118 woningen fase 7 en 8, Broeckgouw, Volendam

ERRATUM NR 1

ERRATUM NR 2

ERRATUM NR 3

Nieuwe situatie 4C

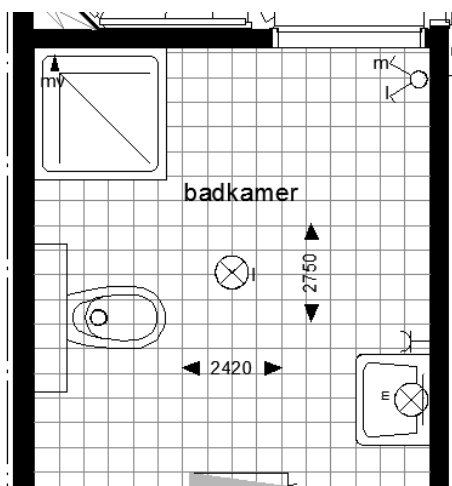
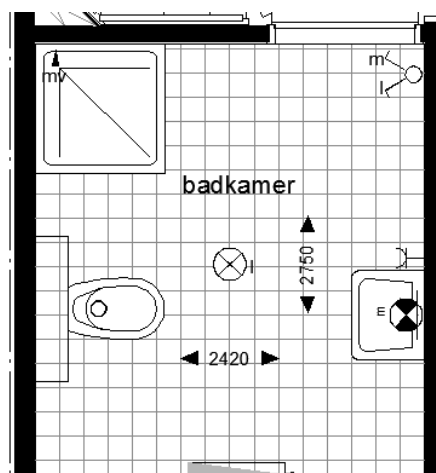
Wijziging positie wastafel in badkamer

De wastafel in de badkamer wordt iets verschoven op de binnenwand.

In de situatie zoals weergegeven op de verkooptekening kan een legionellaprobleem gaan optreden doordat diverse installatieleidingen te dicht bij elkaar zitten, het leidingwerk dient verder uit elkaar getrokken te worden.

Gewijzigde badkamer optie 8

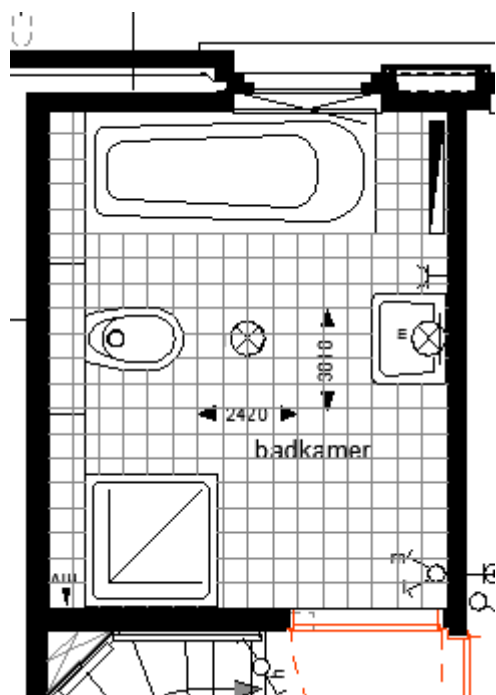
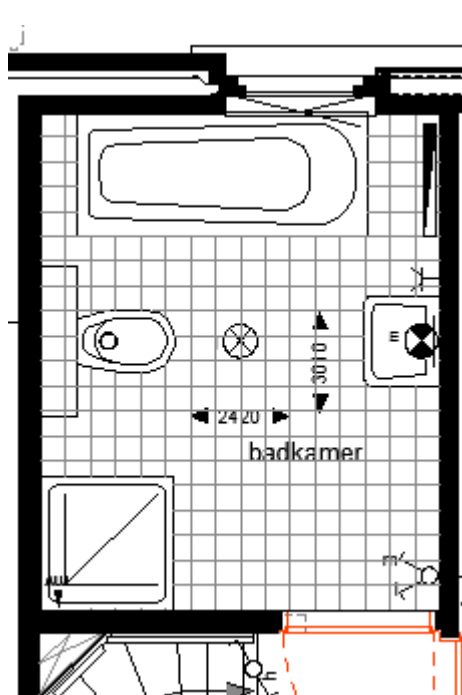
In optie 8: alternatief positionering / indeling badruimte komt de voorzetwand in de badkamer te vervallen, de installaties worden in de vloer weggewerkt. De douchebak wordt in de hoek tegen de bouwmuur geschoven.

Gewelkozijn op zolder

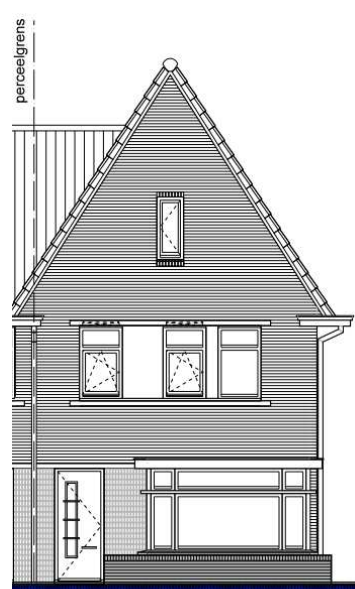
Het zolderkozijn op de voor- en achtergevel wordt uitgevoerd met een draaiend deel met houten kader. Dit overeenkomstig de eerdere fases van deze 118 woningen.

Zie onderstaand de voor- en achtergevel in de oude situatie en nieuwe situatie.
